Provvedimento di VIA integrata con VInCA per il "Progetto di modifica dello stabilimento Realbeef Srl nel Comune di Flumeri (AV) relativa a incremento di portata imp.to di depurazione aziendale, imp.to di trattamento SOA cat.1 in alternanza all'esistente SOA cat.3, potenziamento imp.to di trattamento SOA cat.3, ampliamento imp.to fotovoltaico in copertura, nuove celle frigorifere per la conservazione dei prodotti, ripristino scarico in F. Ufita". Realbeef Srl - CUP 9844

Valutazione di Impatto Ambientale integrata con la Valutazione di Incidenza

Istanza per il rilascio del provvedimento di VIA e del Provvedimento Autorizzativo Unico Regionale ai sensi dell'art. 27 bis del D. Lgs. n. 152/2006 e ss.mm.ii. relativa al **“Progetto di modifica dello stabilimento Realbeef srl nel Comune di Flumeri (AV) relativa a incremento di portata impianto di depurazione aziendale, impianto di trattamento SOA cat.1 in alternanza all'esistente impianto di trattamento SOA cat.3, potenziamento impianto di trattamento SOA cat.3, ampliamento impianto fotovoltaico in copertura, nuove celle frigorifere per la conservazione dei prodotti, ripristino scarico in fiume Ufita”**.

CUP: 9844 - Proponente: Realbee

Figura 4 Planimetria di progetto

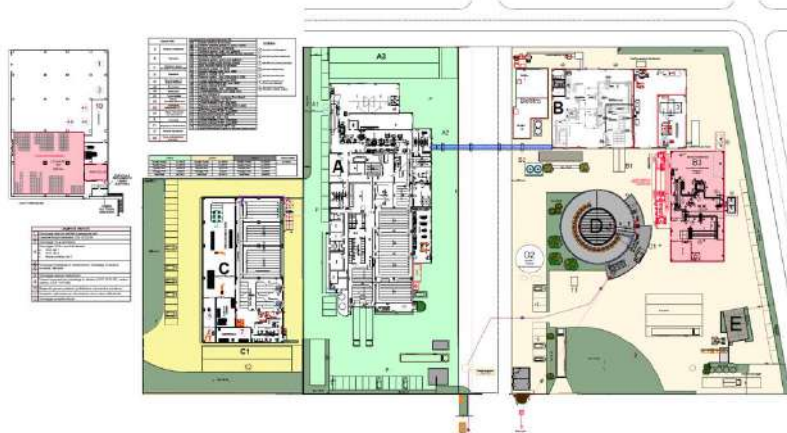
NOTA ISTRUTTORIA

Tra le attività dichiarate della RealBeef risulta una fase lavorativa di salagione, lavaggio e depilazione delle pelli animali. Non è tuttavia chiaramente definita la capacità produttiva di tale fase lavorativa e come tale quantità si relaziona alle quantità di SOA cat.1 lavorate. Non è inoltre chiaramente descritto come viene raccolto e trattato il liquido di risulta dell'operazione di stagionatura ricco di cloruri identificato come "salamoia".

Si chiede quindi di:

- quantificare l'ammontare totale di pelli trattate con riferimento alla categoria IPPC 6.3;
- stimare gli impatti sullo sfruttamento delle risorse naturali di tale lavorazione;
- quantificare i reflui generati durante le fasi di lavorazione ed il relativo trattamento;
- descrivere e quantificare altri impatti sulle componenti ambientali.

NOTA ISTRUTTORIA

Si ritiene non possa essere accettata la doppia scelta da parte del proponente pertanto si rimanda a specifica condizione ambientale.
